Presentazione di osservazioni relative alla procedura di Valutazione di Impatto Ambientale (VIA) – art.24 co.3 D.Lgs.152/2006 e s.m.i.

_____ Progetto definitivo Nodo ferroviario di Novara. I fase del PRG di Novara Boschetto _____

Osservazioni relative alla procedura di Valutazione di Impatto Ambientale (VIA)

Progetto definitivo Nodo ferroviario di Novara. I fase del PRG di Novara Boschetto

Figura 3-3: andamento delle concentrazioni di benzene, PM10, NO₂ e CO in funzione della distanza dall'asse autostradale: valutazioni effettuate con il modello di dispersione degli inquinanti in atmosfera ADMS-Urban - località Strà comune di Caldiero, periodo 26 marzo – 24 aprile

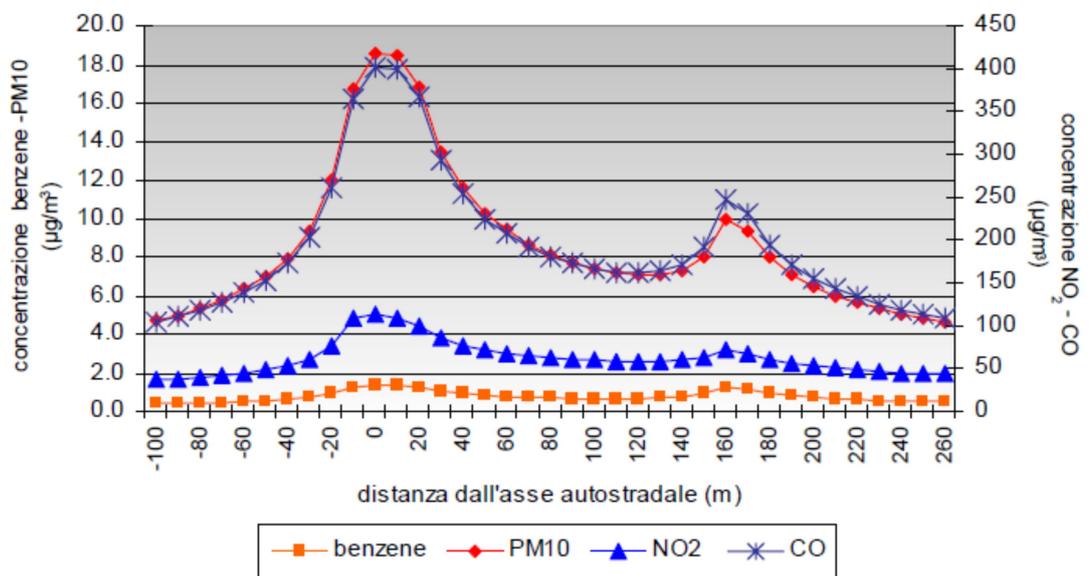
A mero titolo di riferimento si riporta uno studio relativo alla distribuzione degli inquinanti rispetto ad una sorgente di emissione comparabile che evidenzia come la loro concentrazione si mantenga a livelli elevato fino a 100 metri dalla sorgente.

Nel grafico di Figura 3-3 è riportato l'andamento delle concentrazioni dei principali inquinanti a due metri dal suolo, al variare della distanza dall'asse autostradale. La sezione considerata è quella riportata in Figura 3-4, Figura 3-5, Figura 3-6. Le concentrazioni sono massime in corrispondenza dell'autostrada e tendono a diminuire allontanandosi dall'asse autostradale, per poi aumentare di nuovo in corrispondenza della statale 11. Come si può notare anche dall'analisi delle mappe di concentrazione di Figura 3-4, Figura 3-5 e Figura 3-6 le concentrazioni di inquinanti si mantengono elevate anche alla distanza di 100 metri dall'asse stradale: l'NO₂ supera i 50 µg/m³, il benzene 1 µg/m³. Il contributo del traffico autostradale alla concentrazione in aria degli inquinanti è predominante rispetto a quello dovuto alla statale 11 in particolare se si analizza la distribuzione di NO₂ e PM10 maggiormente legati alla presenza al transito di veicoli pesanti.

Fig. A

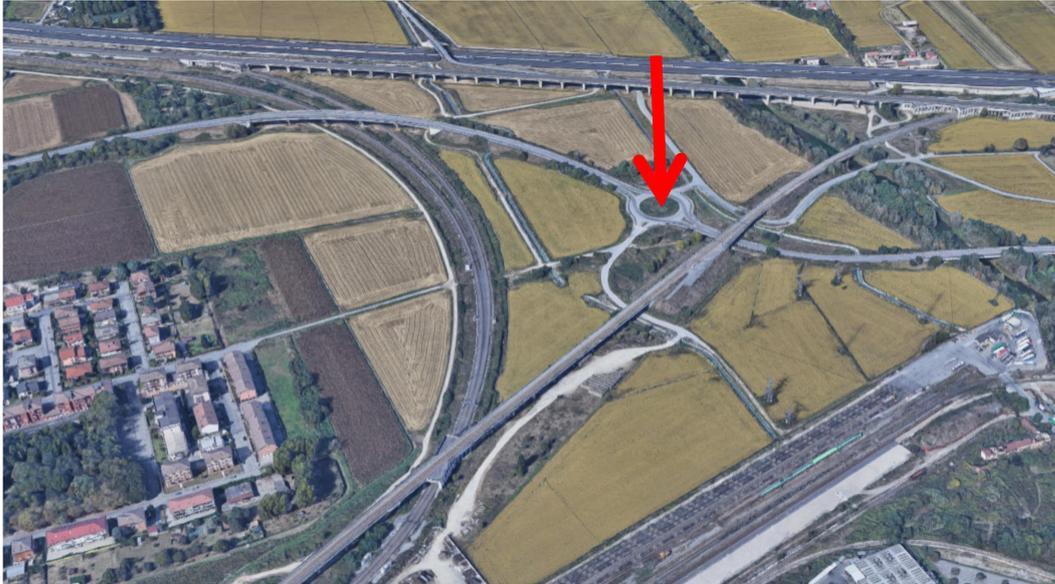
- incomprensibile la decisione di progettare una via di transito di mezzi pesanti di una tale entità e continuità di traffico a pochi metri da una zona residenziale intensamente abitata non ricercando soluzioni alternative per altro già ampiamente disponibili come lo sfruttamento delle infrastrutture viarie già realizzate come la rotatoria posta ad est lungo la via Pavesi all'altezza dell'incrocio con la prosecuzione della strada Maretti, interrotta dalla gronda ferroviaria AV/AC, che già realizza l'accesso da altro lato all'area ove è operativo il terminale Huckepack, peraltro su aree già di proprietà di RFI. Altresì la predetta rotatoria è accessibile anche per altra viabilità dalla via Biancalani, ed attualmente utilizzata anche dal traffico in ingresso al terminale Huckepack proveniente dalla Autostrada Torino Milano o dalla Tangenziale di Novara, attraversando il ponte sul Terdoppio e sottopassando la linea ferroviaria FNM.(Fig A)

Oppure in subordine, progettare opere facilmente realizzabili e di minor impatto (es. l'accesso NORD a doppio senso di marcia adeguando idoneamente la rotatoria esistente di Via Comazzi) eliminando la viabilità di uscita Sud. (Fig. B)

Come evidenziato, per esempio, nella seguente immagine, sarebbe fattibile lo spostamento su un'area che non presenta alcun insediamento residenziale pregresso e già di per sé fortemente caratterizzata da insediamenti commerciali esistenti, ciò conciliando un facile accesso all'opera in progetto e , contemporaneamente, salvaguardando le esigenze degli abitanti.

-che venga considerata la possibilità di utilizzare le opere viarie e le vie di accesso esistenti

- che venga riconsiderato il percorso della direttrice Sud allontanandolo il più possibile dall'area abitata.
